WETTBEWERB EVANGELISCHE KIRCHE FRAUENFELD

Wettbewerb für eine evangelische Kirche mit Kirchgemeindehaus in Frauenfeld.

Aus dem Bericht des Preisgerichts:

II. Preis (1. Rang, 3000 Fr.), Entwurf Nr. 36 „Matthäus 7, 1."
Architekt Hans Wiesmann, z. Z. in Köln a. Rh.

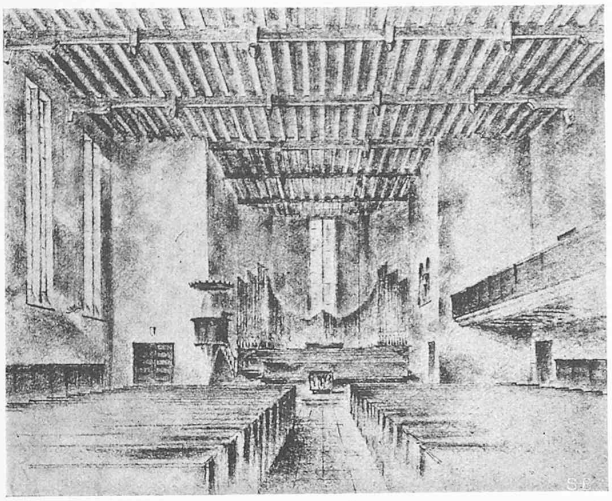
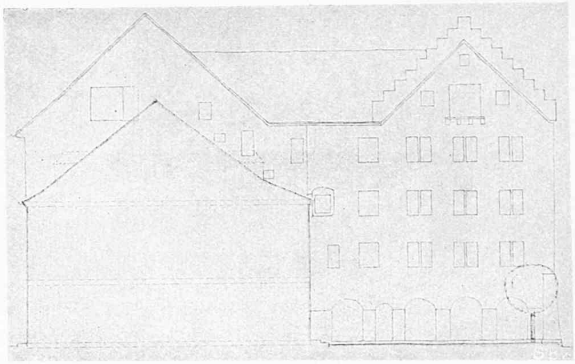
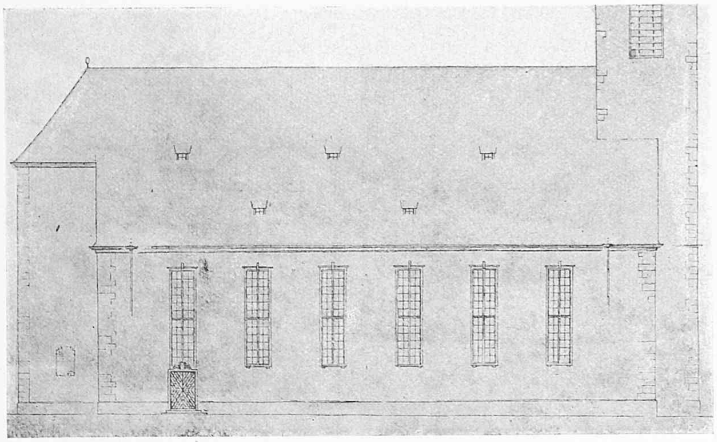
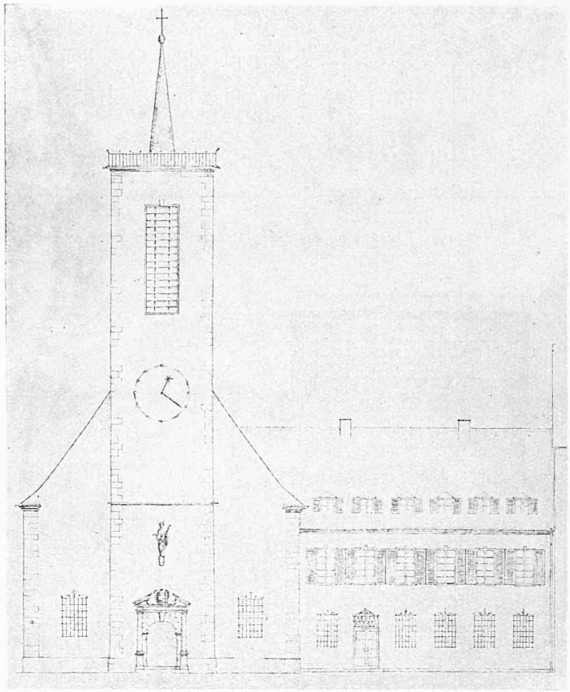
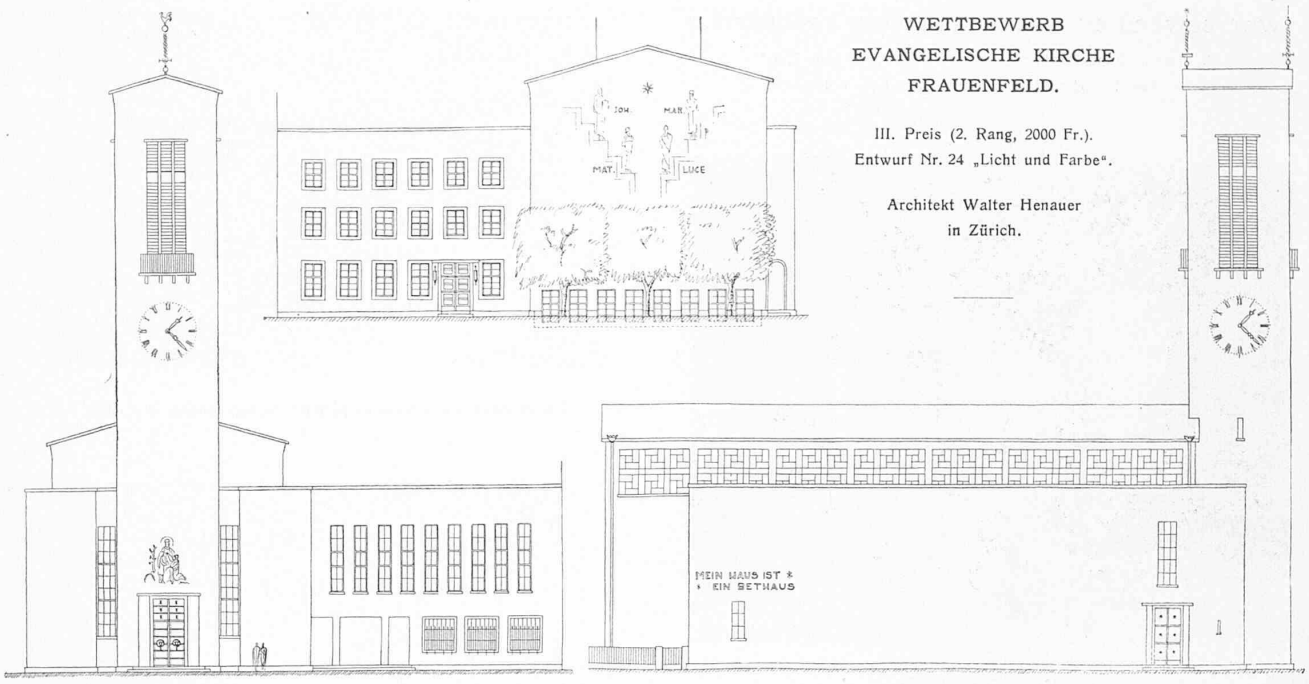
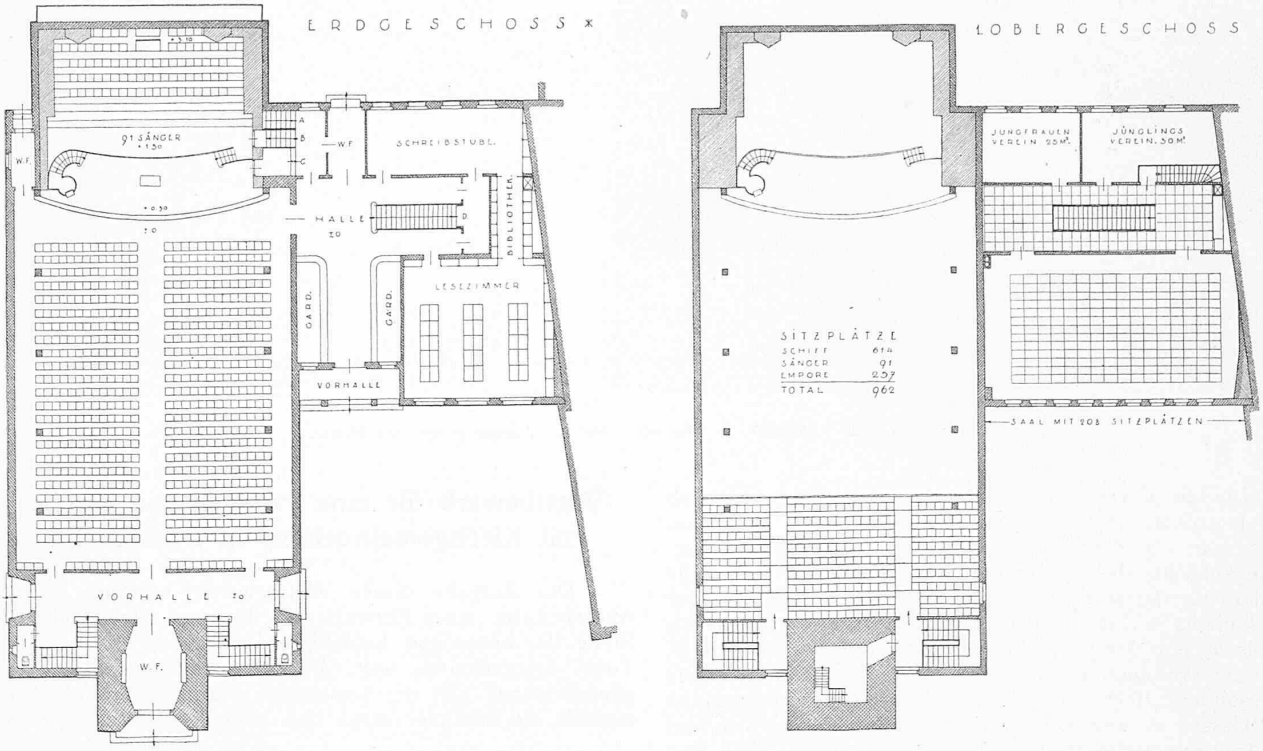
Nr. 36 „Matthäus 7, 1". Das starke Zurücksetzen der Kirchenflucht in die Flucht des „Schwert", über die nur der schmale, apsidiale Ausbau hervortritt, beeinträchtigt die Wirkung der Rückseite. Der Raum unter der Sängertribüne bleibt unbenützt. Der rückwärtige Eingang zum Kirchgemeindehaus sollte neben der Kirche liegen. Das Unterweisungszimmer liegt an der Schattenseite, liesse sich aber unschwer mit den ohnedies nur abends benützten Lese- und Jünglingsverein-Räumen vertauschen, oder eventuell unter dem hierfür etwas erhöhten Chor unterbringen. Es fehlen unabhängige Zugänge zu Sakristei und Archiv. Die Anordnung der von allen Plätzen sichtbaren Kanzel an der Kante gegenüber der einseitigen Empore ist gut; diese Empore ist dadurch gerechtfertigt, dass durch den Anbau des Gemeindehauses die Lichtführung der Kirche ohnehin schon einseitig ist. Die vorgeschlagene Aenderung des Turmhelms ist nicht gut und unnötig. Das Verhältnis des Kirchenkörpers zum Gemeindehaus ist sehr gut. Der Entwurf ist von vorbildlicher Schlichtheit, Klarheit und Natürlichkeit.

III. Preis (2. Rang, 2000 Fr.). Entwurf Nr. 24 „Licht und Farbe".

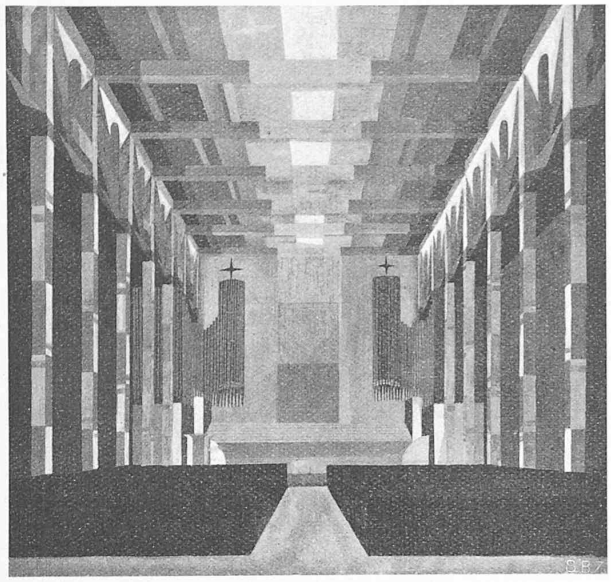
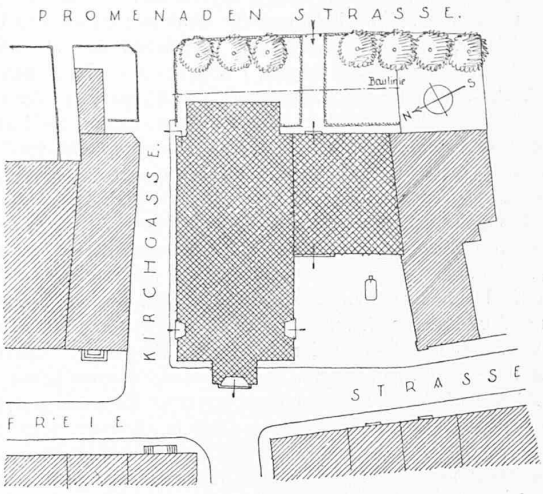
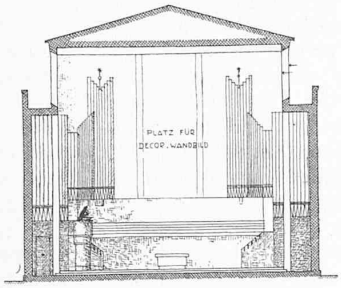
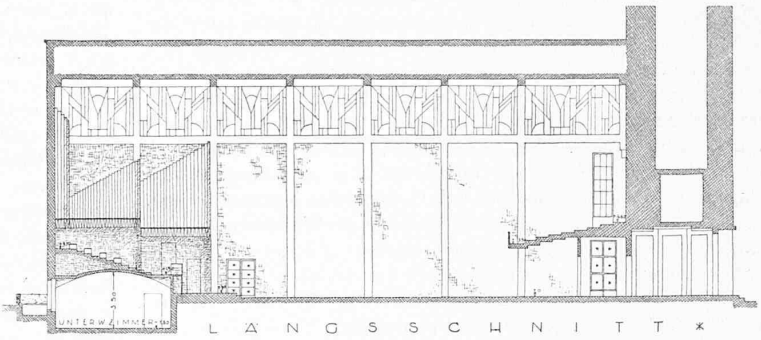
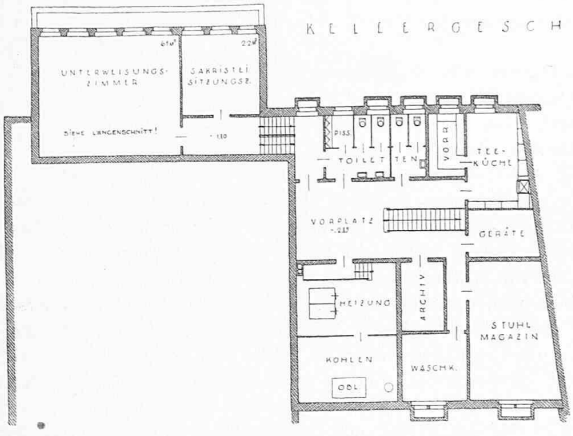
Nr. 24 „Licht und Farbe". Gute Gesamtdisposition, wennschon die Halle des Kirchgemeindehauses ziemlich dunkel. Seitliche Stellung der Kanzel, auch von den Sitzplätzen der Sängertribüne sichtbar. Die an sich gute Tribüne müsste etwas gehoben werden, um die kryptenartige Versenkung des Unterweisungszimmers zu vermeiden. Interessante Idee, durch Zweiteilung der Orgel die Stirnwand frei zu machen. Der würdigen Ausschmückung dieser anspruchsvollsten Stelle müsste ganz besondere Sorgfalt geschenkt werden. Gut und ausreichend ist das hohe Seitenlicht; der Projektverfasser hat damit die einzige Möglichkeit gezeigt, beide Kirchenflanken im Innern konsequent symmetrisch durchzubilden. Der kubische Aufbau ist sehr klar; die vielen Terrassen sind aber aus klimatischen Gründen unerwünscht. Das Projekt ist grosszügig und einfach, würde jedoch für den Standort, mitten in der Altstadt, zu fremdartig wirken. (Schluss folgt.)
